令 03 原機（再） 041  
令和 3 年 12 月 17 日

国立研究開発法人日本原子力研究開発機構 核燃料サイクル工学研究所  
再処理施設に係る廃止措置計画変更認可申請書

再処理施設の廃止措置を進めるに当たり、工程洗浄により再処理設備本体等の一部の機器に残存している核燃料物質を回収するため、対象となる施設、工程、回収の方法等を反映する。

変更前後比較表

表-2 廃止措置計画の変更認可申請及び工程洗浄の実施時期

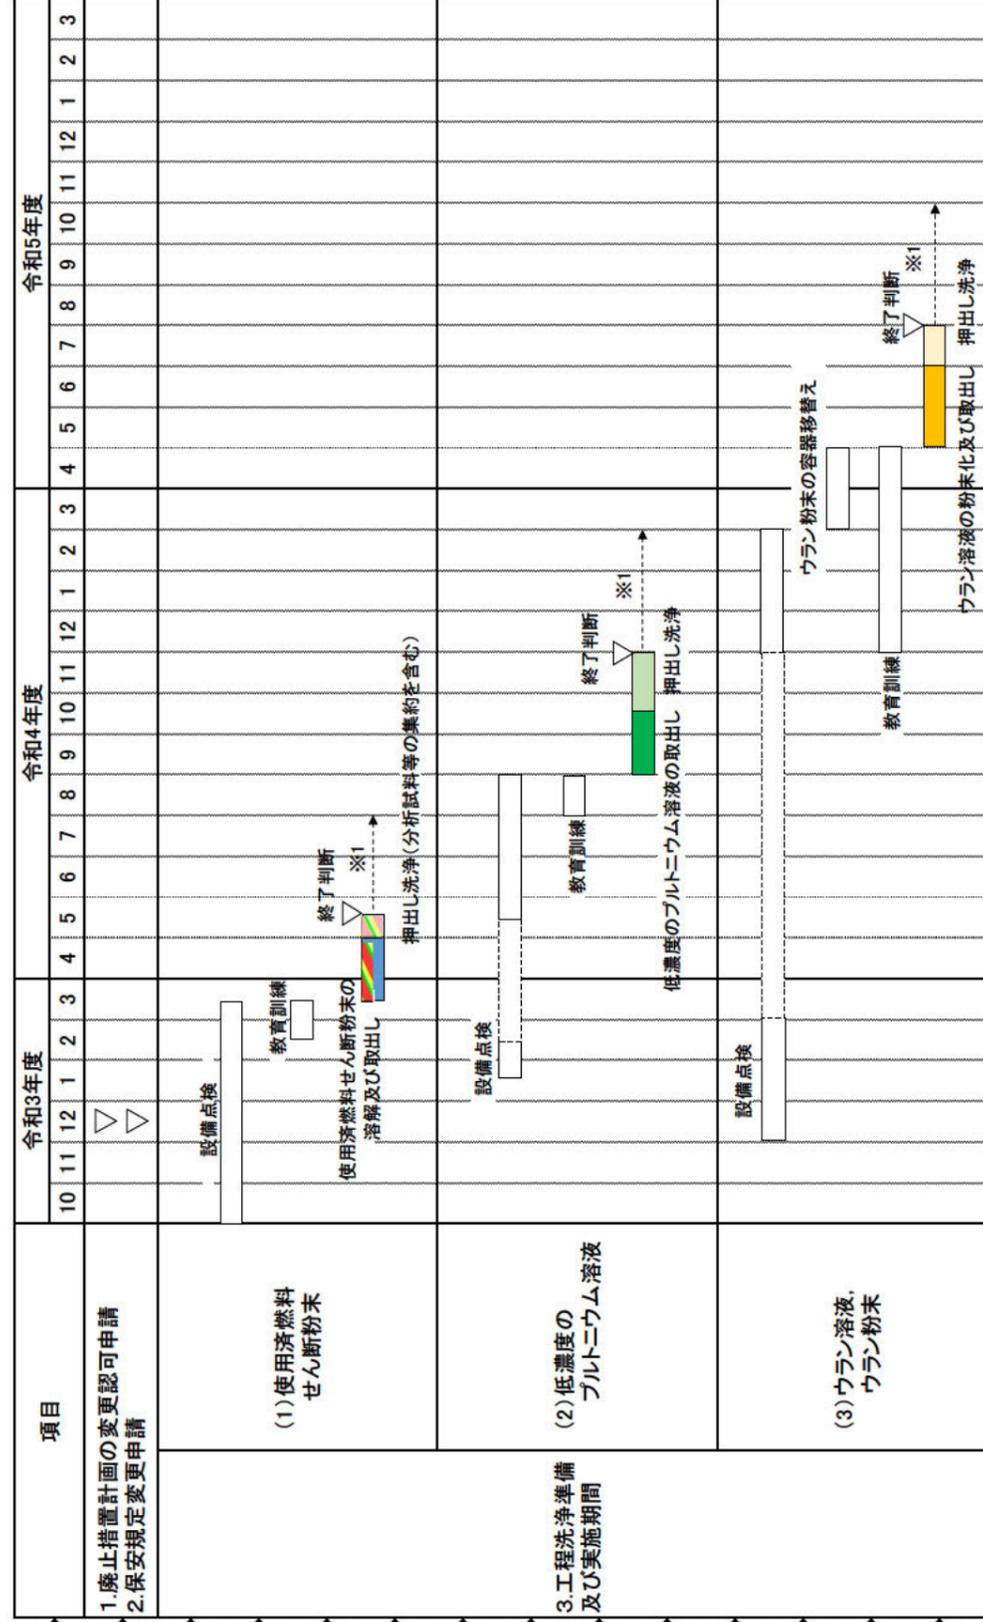
※1 工程洗浄終了の判断基準に到達しない場合には、それまでの取出し期間、廃液発生量及び洗浄効果の傾向を踏まえて、再度、工程洗浄を行うか、系統除染により除染するかを再処理廃止措置技術開発センター長が判断する。  
ガラス固化技術開発施設(TVF)の運転、PIT、定期事業者検査等の実施時期を踏まえ、適宜見直す。
